149のエビデンス (2/10)

150, 151 (D-1トレンチ2-1ピット)修正箇所: 橙色枠

150 : ②層の色調修正
151 : ③層の色調修正

153 (原電道路ピット/ふげん道路ピット)

スケッチ名 D-1トレンチ 1-1ピット北面 1/20 ④スケッチ

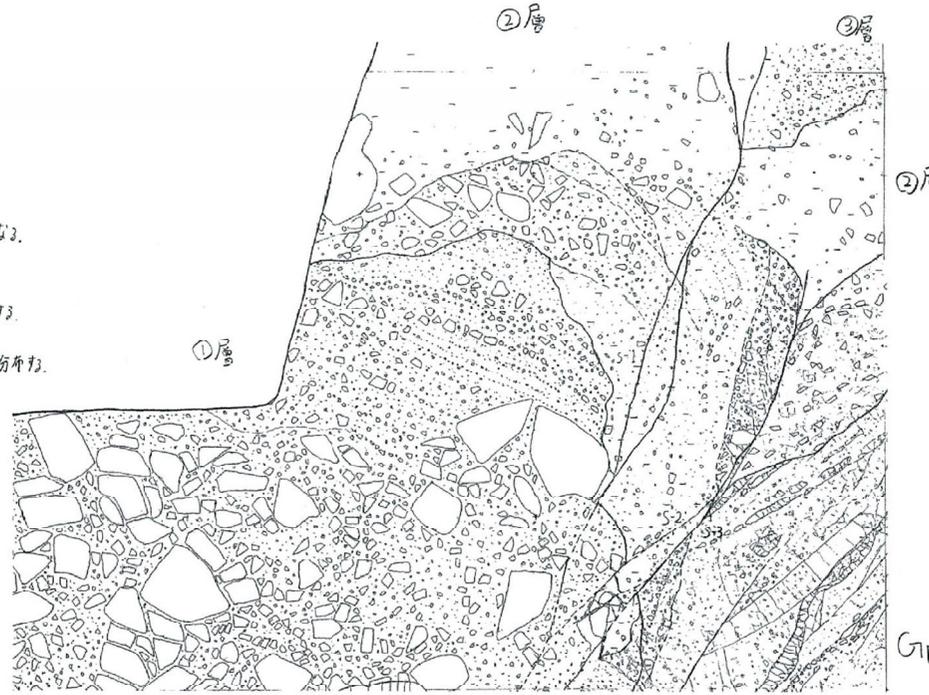
青枠：①層の色調に関する部分

- ①層
- ・石少石礫主体 8/3
 - ・浅黄橙 (7.5YR 8/3)
 - ・径 30cm 以下の亜角石礫主体、最大径 50cm
 - ・石礫率 30～60%
 - ・淘洗は極めて悪い
 - ・上部には土層積層が見られる
 - ・基質は中～粗粒砂からなる

・礫の最大礫径は、観察面で最大となるスケッチ原因④の記載(50cm)を採用した。
・淘汰度は、①層が最も広く観察されるスケッチ④の記載(極めて悪い)を採用した。
・色調(浅黄褐色)と色調を示す記号(7.5YR7/3)が整合していない。観察面の写真を確認し、色調(浅黄褐色)が正しく、色調を示す記号の書き間違いであると判断した。

スケッチ名 D-1トレンチ 1-1ピット北面 1/20 ⑥スケッチ

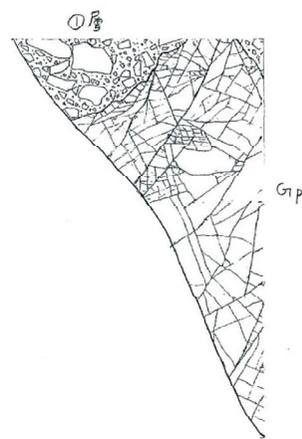
青枠：①層の色調に関する部分

- ・石少 砕粒性体 ^{8/3}
- ・浅黄橙 (7.5 YR 7/3)
- ・径 20cm以下の亜角石礫主体, 最大径 30cm
- ・石礫率 30~60%
- ・淘洗は悪い
- ・基質は中~粗粒砂が主

スケッチ名 D-1トレンチ 1-1ピット北面 1/20 ⑦スケッチ

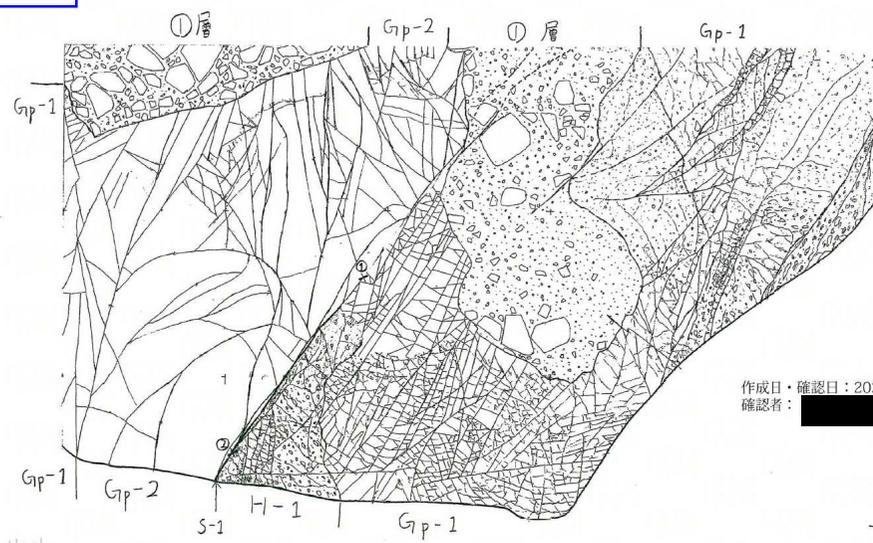
H-1
 ・~~カタラーサイト~~ 変質したカタラーサイト
 ・灰白色 (7.5 YR 8/2), 浅黄褐色 (7.5 YR 8/6)
 ・礫質, シルト質砂状 HJ
 ・全体に変質を受け脱色, やや軟質
 ・カタラーサイトの特徴が認められる。
 ・糸田粒部は糸田状に分布する。

確認日 (変質したカタラーサイト)
 2022年7月5日

スケッチ名:D-1トレンチ 2-1ピット 1/20 南面下部(3/6) スケッチ

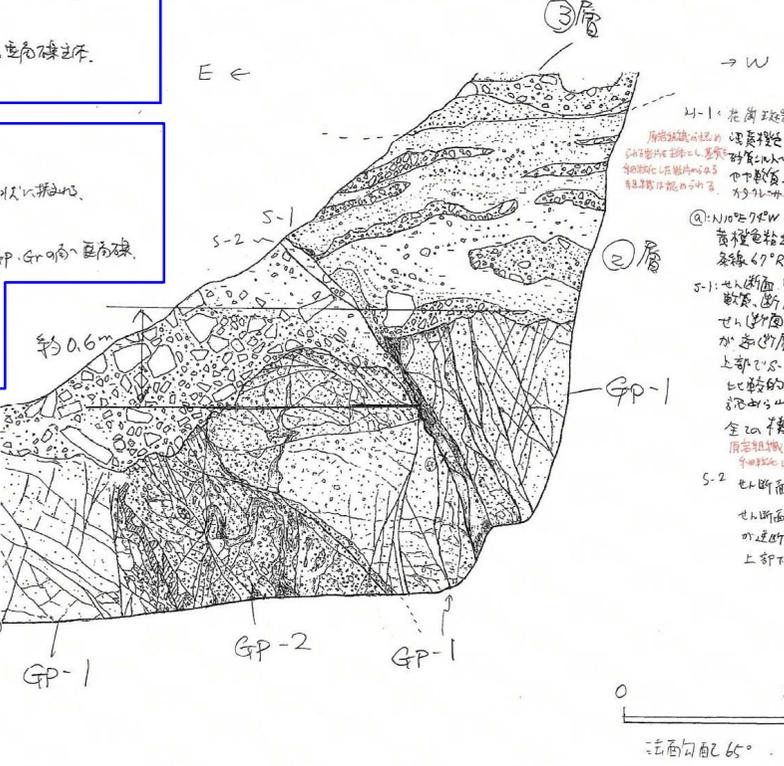
青枠：②層，③層の色調に関する部分

②層: 礫混じり砂質シルト～シルト質砂礫.
 シルト質砂礫は主に東側の1/2分厚.
 西側のシルト質砂礫は礫混じり砂質シルト質中砂層に挟み込まれる.
 明褐色～明褐色 (7.5YR 7/1 ~ 7.5YR 8/6)
 礫混じり砂質シルトの礫は径5cm以下の風化花崗斑岩の角礫.
 石塊下部には細粒状砂を含む厚さ2cmの
 一時的堆積層が見える.
 基質は主にシルト質中砂.
 シルト質砂礫の礫は主に径50cm以下の
 風化花崗斑岩の角礫を主体とし,
 含量50~60%.
 基質はシルト質中砂.

スケッチ名: D-1トレンチ 2-1ピット 1/20 北面上部(2/6) 記事		スケッチ原因(第四系)										スケッチ原因(基礎部)				記事・スケッチを削除・変更・追記した理由
No.	地層の性状に関する記事	適正化すべき記事内容	地質名	地質の特徴				地層境界	埋積構造	土質化など、埋積層は、時間経過を色調とする	走向・傾斜 ・埋積構造やせん断面の走向・傾斜を記載。 ・その面を最も代表する箇所を指定する(ただし、局所的に凹凸や方向が変化している箇所では測定しない)。	風化・変質	割れ目・せん断割れ目 ・地盤中の高圧部の割れ目割れ目割れ目割れ目の存在物の種類と幅及び色調。系統毎の代表的な割れ目の走向・傾斜、開き、充填などを記載。	色調	走向・傾斜 ・割れ目ではその面を最も代表する箇所を指定する(ただし、局所的に凹凸や方向が変化している箇所では測定しない)。	
				・粒度構成、埋積の種別、形状、埋積・開き、埋まり具合	・埋積の風化、含有物(有機質、頁岩など)	・その他、異部と異なる状況や特徴的な状況があれば、それらについて記載。	・埋積境界の整合・不整合が認められる場合は、その関係も併せて記載。									
	① 埋積シルト質細砂層 層=淡黄褐色、灰白色(5YR7/8~7.5YR8/2)。 高圧なシルト、細~中砂主体。 層は主に径5mm以下の風化花崗閃緑岩の歪角礫主体。まれに15mm程度の礫を含む。 砂層層をレンズ状に挟み、薄法が薄い。	埋積シルト質細砂層 層=淡黄褐色、灰白色(5YR7/8~7.5YR8/2)。 高圧なシルト、細~中砂主体。 層は主に径5mm以下の風化花崗閃緑岩の歪角礫主体。まれに15mm程度の礫を含む。 砂層層をレンズ状に挟み、薄法が薄い。	○	○	○	-	-	○	○	-	○	-	-	-	-	色調の記号を追加
	② 埋積シリ砂質シルト層 明褐色~明褐色(7.5YR7/1~7.5YR8/6)。	埋積シリ砂質シルト層 明褐色~淡黄褐色(7.5YR7/1~7.5YR8/6)。	○	-	-	-	-	○	-	-	○	-	-	-	-	色調(明褐色~明褐色)と色調を修正(7.5YR7/1~7.5YR8/6)が不一致であったため、数値等を確認して色調の記載を修正した。

K断層の性状(擁壁撤去法面)

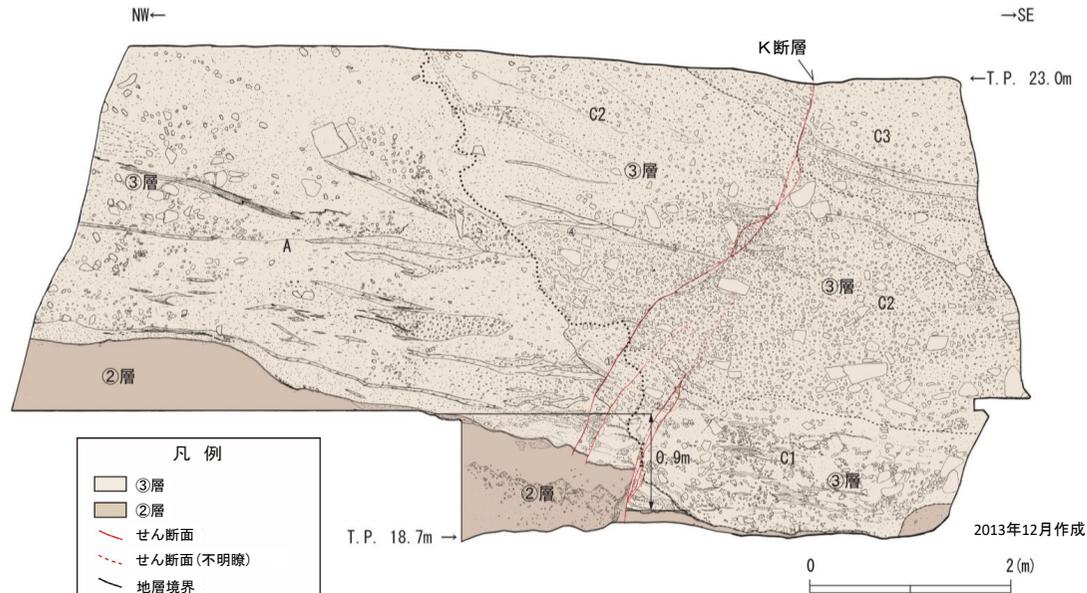
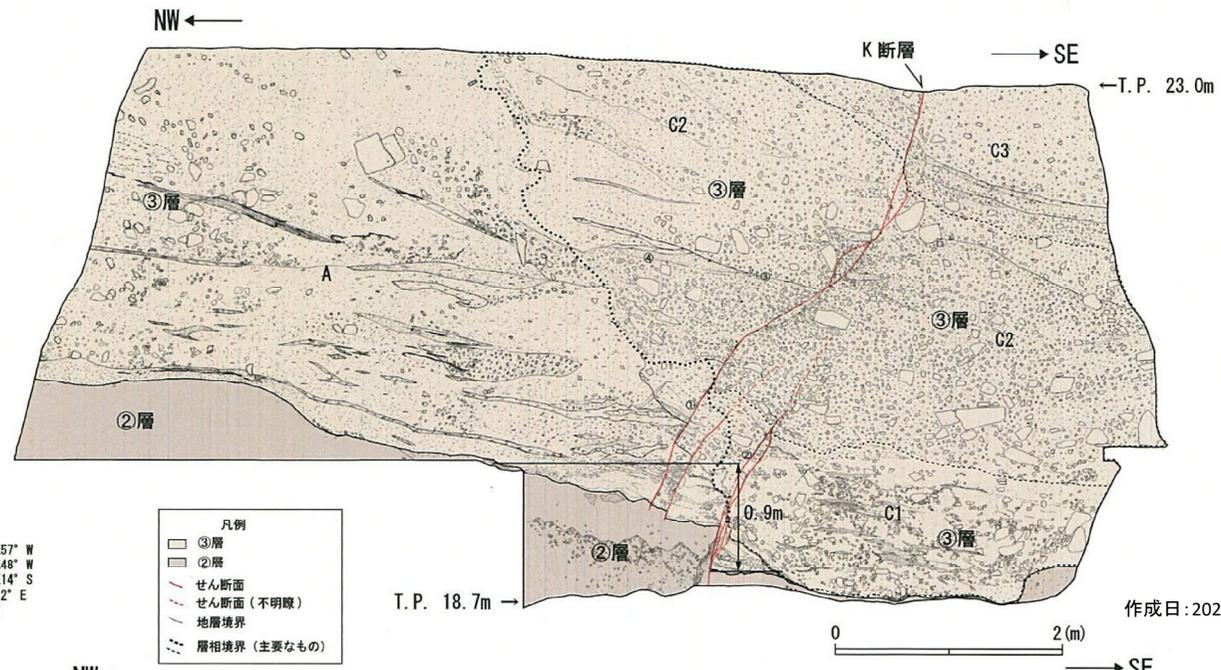
152 : ③層A層の色調修正

③層
 A層: 礫・シルト混じり砂: 淡橙色~淡黄褐色 (5YR8/3 ~ 10YR8/3)
 礫は径 20mm 以下の風化を受けた歪角~歪円礫主体である。
 基質は細~粗粒砂主体であり, レンズ状のシルト~シルト質砂を含む。

スケッチ名:D-1トレンチ 擁壁撤去① 1/20 スケッチ

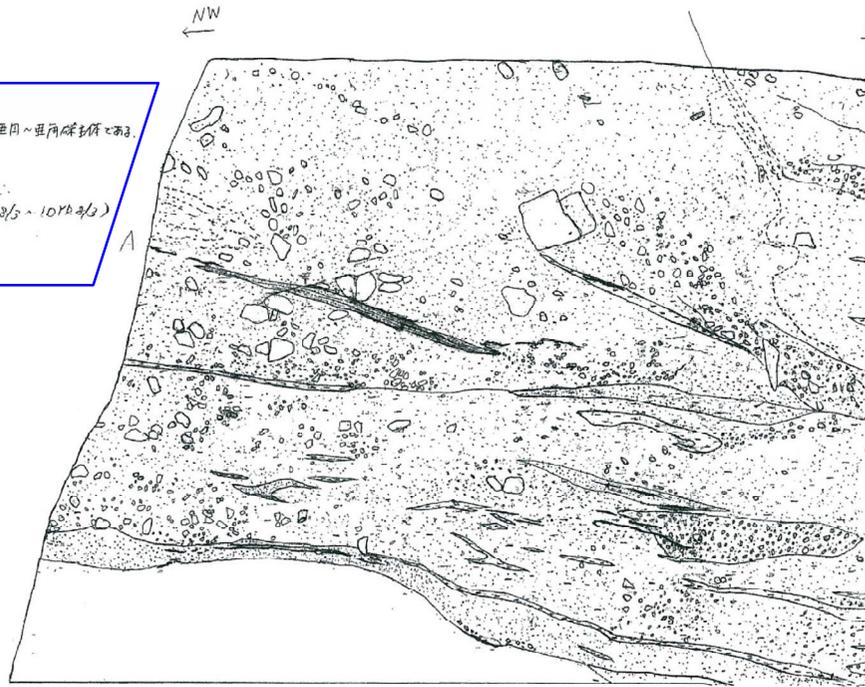
A: 石灰・シルト混じり砂
礫は径20mm以下の風化を受けた亜角礫を伴う。
基質は細～粗粒の主相。締り。
シルト状のシルト～シルト質砂を含む。
塊状色へ浅黄褐色 (5YR 8/5 ~ 10YR 6/5)
淡褐色

No.	スケッチ原図		報告書スケッチの記事	スケッチ原図(地層の性状に関する記事)から選定した記事内容へ削除・変更・追記した理由(スケッチ原図(地層の性状に関する記事)を適正化すべき記事内容としている場合は、それとの変更点)
	地層の性状に関する記事 スケッチ原図から正しく転記されているか? <input checked="" type="checkbox"/>	適正化すべき記事内容 (変更箇所を朱書きで表示) (変更していないものは「-」で表示) 追加変更した情報が正しく転記されているか? <input checked="" type="checkbox"/>	選定した記事内容	
スケッチ原図①	礫・シルト混じり砂 礫は径20mm以下の風化を受けた亜円～垂角礫主体である。 基質は細～粗粒砂主体。 締る。 レンズ状のシルト～シルト質砂を含む。 浅橙色～浅黄橙色(5YR8/3～10YR8/3)	礫・シルト混じり砂 礫は径20mm以下の風化を受けた亜円～垂角礫主体である。 基質は細～粗粒砂主体。 締る。 レンズ状のシルト～シルト質砂を含む。 淡橙色～浅黄橙色(5YR8/3～10YR8/3)		
スケッチ原図②	礫・シルト混じり砂 礫は径20mm以下の風化を受けた亜円～垂角礫主体である。 基質は細～粗粒砂主体。 レンズ状のシルト～シルト質砂を含む。 浅橙色～浅黄橙色(5YR8/3～10YR8/3)	礫・シルト混じり砂 礫は径20mm以下の風化を受けた亜円～垂角礫主体である。 基質は細～粗粒砂主体。 レンズ状のシルト～シルト質砂を含む。 淡橙色～浅黄橙色(5YR8/3～10YR8/3)	礫・シルト混じり砂: 淡橙色～浅黄橙色(5YR8/3～10YR8/3) 礫は径20mm以下の風化を受けた亜円～垂角礫主体である。 基質は細～粗粒砂主体であり、レンズ状のシルト～シルト質砂を含む。	・色調(浅橙色)と色調を示す記号(5YR8/3)が整合していない。観察面写真を確認し、色調を示す記号(5YR8/3)が正しく、色調の書き間違いであると判断した。
スケッチ原図③	礫・シルト混じり砂 礫は径20mm以下の風化を受けた亜円～垂角礫主体である。 基質は細～粗粒砂主体。 締る。 レンズ状のシルト～シルト質砂を含む。 一部で堆積構造が発達する。 浅橙色～浅黄橙色(5YR8/3～10YR8/3)	礫・シルト混じり砂 礫は径20mm以下の風化を受けた亜円～垂角礫主体である。 基質は細～粗粒砂主体。 締る。 レンズ状のシルト～シルト質砂を含む。 一部で堆積構造が発達する。 淡橙色～浅黄橙色(5YR8/3～10YR8/3)

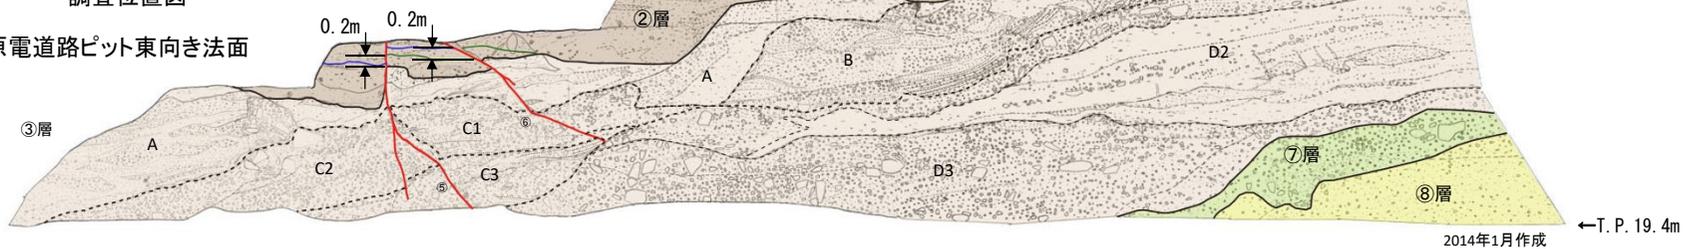
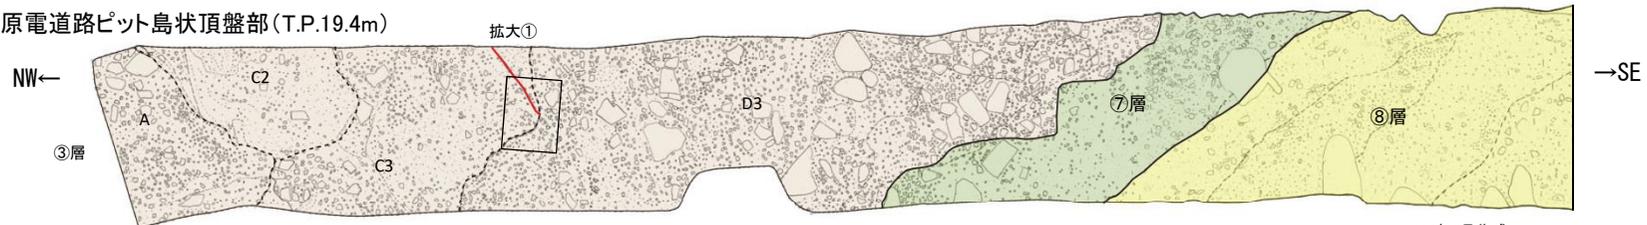
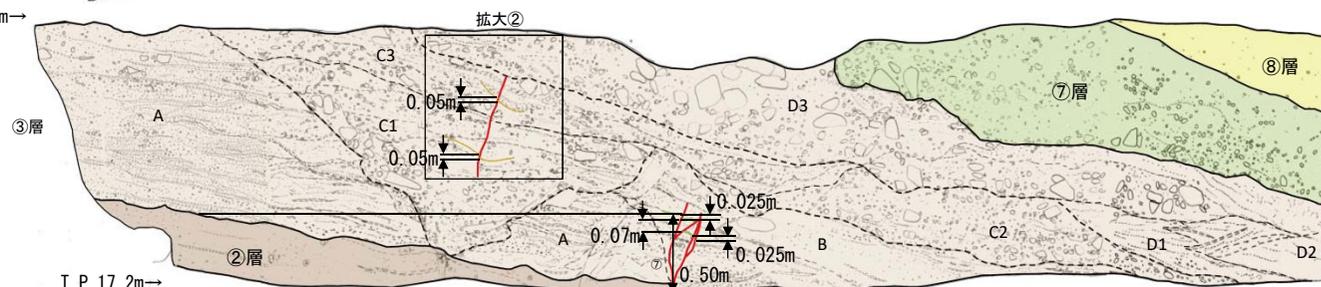
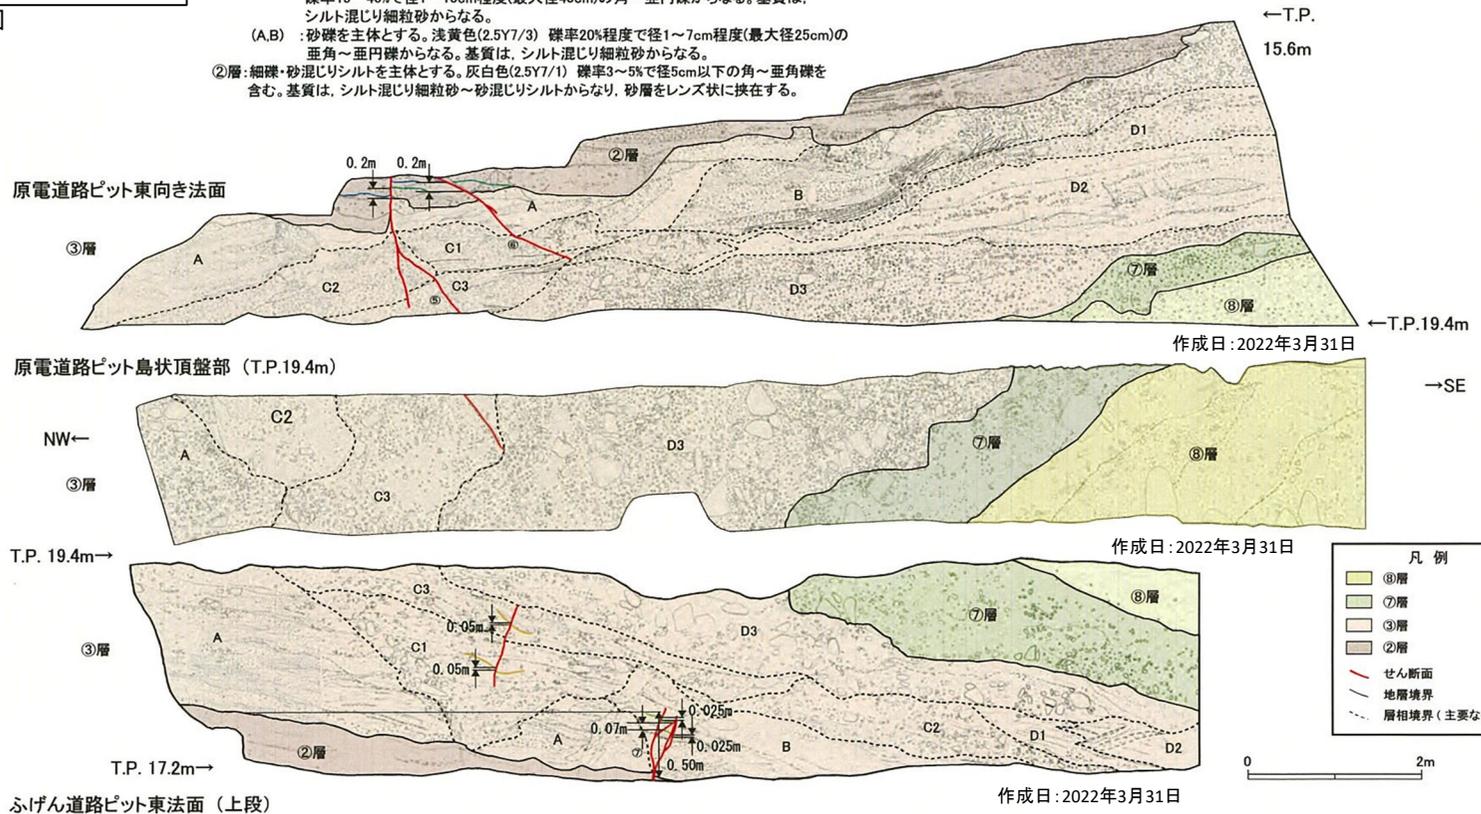
修正箇所：橙色枠

修正前

- ⑧層: 細礫・シルト混じり砂を主体とする。橙色(5YR6/6)。礫率5~10%で、礫は径2~4cm程度の垂角礫を含む。基質は、シルト質細砂からなり、細礫混じり砂質シルト、砂混じり粘土及び砂質シルトをレンズ状~層状に挟在する。
- ⑦層: 礫混じり砂質シルト~砂礫からなる。明赤褐色(5YR5/6)~橙色(7.5YR7/6)。礫率7~40%程度で径3~40cm程度の垂角~垂円礫からなる。基質は、シルト混じり細~中粒砂からなる。下部ほど礫の含有量が多い。
- ③層 (C,D): 砂礫及びシルト混じり細砂を主体とする。橙色~明褐色(7.5YR6/6~7.5YR5/6)。礫率15~40%で径1~10cm程度(最大径40cm)の角~垂円礫からなる。基質は、シルト混じり細粒砂からなる。
(A,B): 砂礫を主体とする。浅黄色(2.5Y7/3) 礫率20%程度で径1~7cm程度(最大径25cm)の垂角~垂円礫からなる。基質は、シルト混じり細粒砂からなる。
- ②層: 細礫・砂混じりシルトを主体とする。灰白色(2.5Y7/1) 礫率3~5%で径5cm以下の角~垂角礫を含む。基質は、シルト混じり細粒砂~砂混じりシルトからなり、砂層をレンズ状に挟在する。
